論点14. 事故時の周辺への影響 (その1)

論点14. 事故時の周辺への影響 (その2)

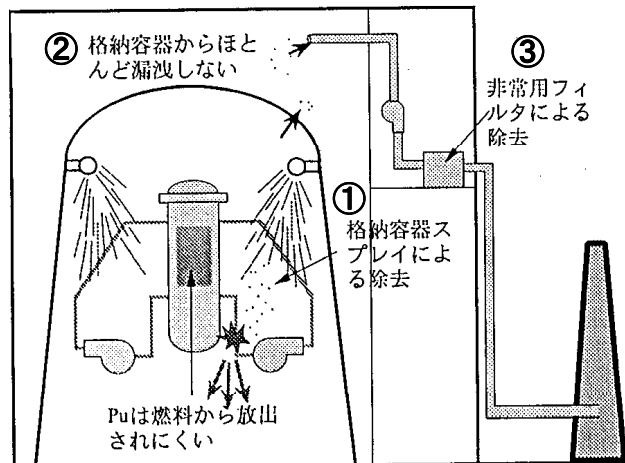
【検討課題】 ② プルトニウムが環境中に放出されるのではないかと。

【電力の見解】 仮に格納容器内にプルトニウム等の粒子状物質が放出されたとしても、以下の理由により、プルトニウムが周辺環境に放出されることはない。

- ①格納容器スプレイ系 ⇒ 放射性物質の除去(除去効率:50%以上)。
- ②格納容器は高気密性 ⇒ 格納容器外への漏洩率は低い(格納容器体積に対して0.5%/日)。
- ③格納容器から建屋内に漏えいした場合 ⇒ 非常用ガス処理系の高性能エアフィルタにより環境へ放出される粒子状物質を除去(捕集効率は99.9%以上)
